CARICATORE

Costrutt.: ABC Cod.: YXYXYX Matr.: XYXYXYXY

D.Lgs. 17/2010 All.1

1.4.2.1. Protezioni fisse

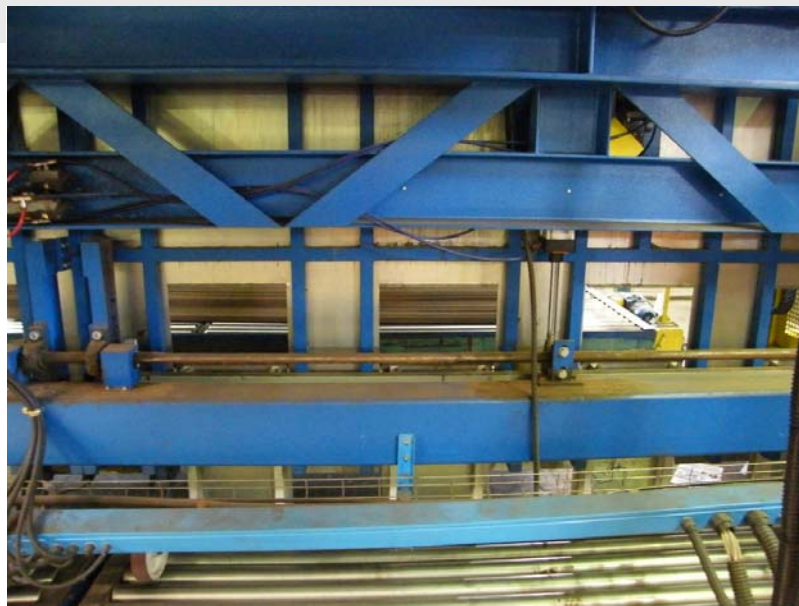
- presente una protezione fissa su tre lati che chiude l'ascensore ed evita che una persona possa introdursi. In particolare sono presenti 2 reti ai lati (4262) ed un pannello retro (4261).
 - non è presente il telo a protezione dell'ingresso, ma sono state inserite le protezioni sulla rulliera di ingresso che evitano il passaggio dell'operatore.

la protezione dietro permette l'introduzione delle mani che possono essere schiacciate

verificare la possibilità di proteggere la parte pericolosa o inserire un cartello adiacente alla zona pericolosa che indichi il pericolo
